SERVICE INFO – INA 0015

Ny skrue – strammerulle 531 0342 30

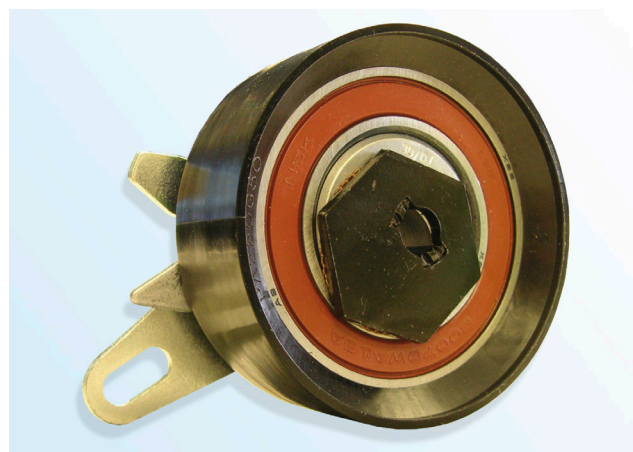
Indenfor rammerne af fortsat udvikling af vores produkter leverer LuK-AS en ny skrue (figur 3) med strammerulle 531 0342 30.

LuK-AS anbefaler, at den originale skrue (figur 2) erstattes med den leverede skrue.

Strammingsmomentet: $20 \pm 1,5$ Nm

- Skrue med et fladt Torx-hoved
- Skruehoved \varnothing 18,5 mm
- Styrkeklasse 10.9
- Middel til at sikre skruen på gevindet
- Forøget selv-låsende egenskab
